Landkreis Kronach, Rad-Orte-Katalog

Rad-Ort Nummer 18-012

Ort Hochstadt am Main, Abzweig der Radroute von der Bahnhofstrasse in den Grubener Weg nach Gruben

Situation

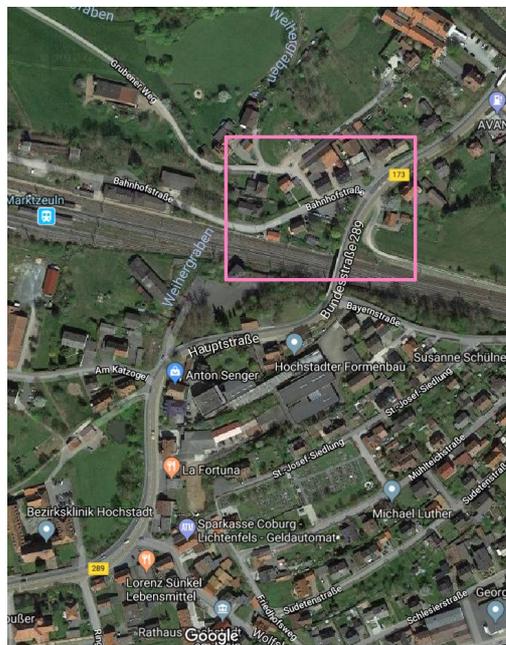
Die Kfz-Wegweiser nach Gruben und zur Kläranlage (hinter der Abzweigung) sind deutlich besser wahrnehmbar als das kleine grüne Radrouten-Schild vor der Abzweigung. Nachmittags reflektiert die Sonne über den Giebel des Eckhauses auf die Kfz-Schilder, das Rad-Schild ist im Schatten. Anwohner berichten, dass sehr häufig ortsunkundige Radfahrer geradeaus in die Sackgasse des Bahnhofsgeländes fahren, und dann nicht mehr weiterwissen. Die bessere Anbringung des Rad-Schildes hätten die Anwohner schon mehrfach bei den Behörden angemahnt.

Unnötige Irreführung und Verunsicherung der ortsunkundigen Radfahrer. Vom Sinn her gehört das Rad-Schild zu den Kfz-Schildern.

Lösungsideen: Ein Radroutenschild über oder unter den Kfz-Schildern anbringen. Zusätzlich oder anstatt.

Heidi Dauer: *Bezüglich der anderen Anbringung der Radrouten-Beschilderung haben wir bereits angeboten, dies durch den Bauhof kurzfristig vor Ort durchführen zu lassen und warten auf Rückmeldung.* (vom Landratsamt LIF)

Das kleine Schild wurde nicht bei den Kfz-Wegweisern angebracht. Stattdessen wurde beim Vorfahrtsschild ein grosser Radwegweiser angebracht. Damit wird dieser Rad-Ort als gelöst betrachtet.
